ADENDA N°3

ESTUDIO DE IMPACTO AMBIENTAL

PROYECTO CASERONES

Octubre de 2009

Figura 3: Esquema General Puntos de Descarga de Lamas.

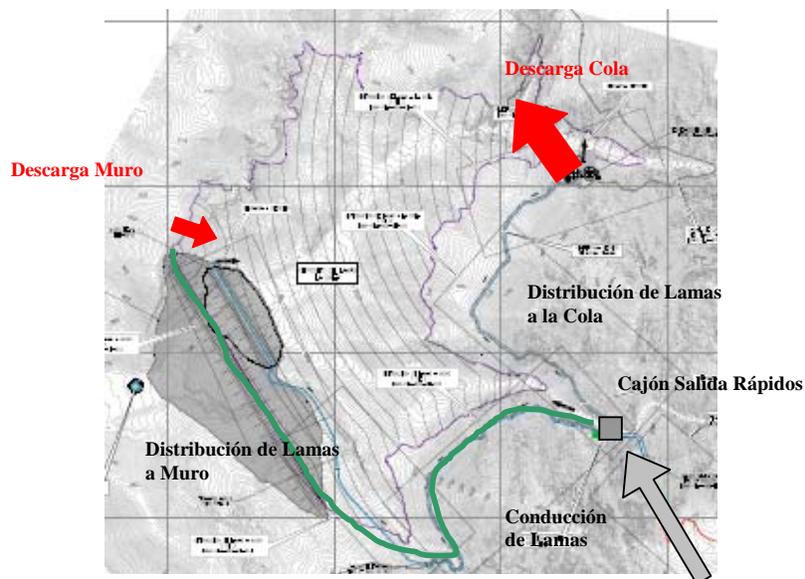
2.- También sobre el nuevo trazado, según se observa en el plano 000 – L – SK – 309 incluido en el Anexo 12 de la ADENDA 3, se logra visualizar que dicho trazado termina posterior al rápido del segundo sector y que las lamas a partir desde este punto fluirán por terreno natural. Al respecto, se solicita al titular que implemente en el tramo que va desde el punto indicado anteriormente hasta el depósito de lamas un medio impermeabilizante y una obra con capacidad adecuada que permita las descargas a dicho depósito sin comprometer en modo alguno la calidad de las aguas existentes en el sector.

Se aclara que las lamas, después de pasar por los rápidos, no son descargadas al terreno natural. Por el contrario, en ese punto se inician dos conducciones de lamas hacia el sector de la cola y al muro del depósito de lamas La Brea, mediante tuberías de acero o HDPE (dependiendo del tramo). Estas tuberías permiten descargar las lamas tanto en el sector de la cola del depósito y en el sector del muro. En la siguiente figura se muestra un esquema de las distribuciones originadas al final de los rápidos. Mayor detalle puede encontrarse en el plano que se presenta en el Anexo 12 de esta Adenda.

La conducción de lamas hacia el sector de la cola se emplaza casi en su totalidad sobre la plataforma del canal de contorno del depósito. La conducción al muro también utiliza la plataforma del canal de contorno hasta descargar en un cajón de traspaso que a su vez alimenta a una tubería que se emplaza por la ladera del cerro hasta llegar al coronamiento del muro y atravesarlo por completo.

Figura 24: Ubicación de los materiales Impermeabilizantes en el Depósito de Lixiviación.

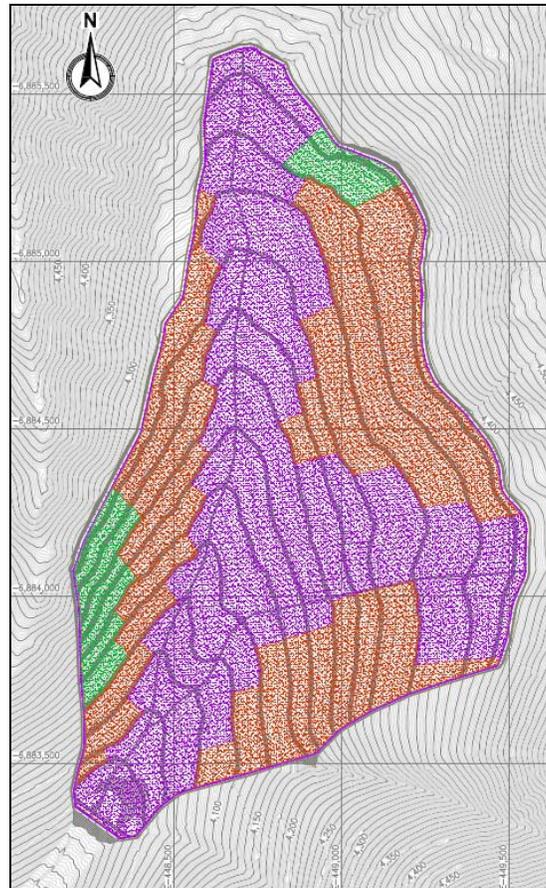
1.- En atención a que el suelo en que se ubicará el Dump Leach corresponde a un depósito coluvial y que en algunas partes el nivel de agua subterránea es de cerca de 4 a 5 metros bajo la superficie, se requiere precisar las medidas para evitar o minimizar la contaminación con soluciones de lixiviación.

Para evitar la contaminación con soluciones de lixiviación el Depósito de Lixiviación (Dump Leach) se encuentra en su totalidad impermeabilizado, según sea el rango de pendientes del terreno, por las siguientes combinaciones:

1. Geomembrana: utilizado en pendientes menores a 30%.
2. Geocompuesto y Geomembrana: utilizado en pendientes mayores a 60%.
3. Geotextil y Geomembrana: utilizado en pendientes entre 30 y 60 %.
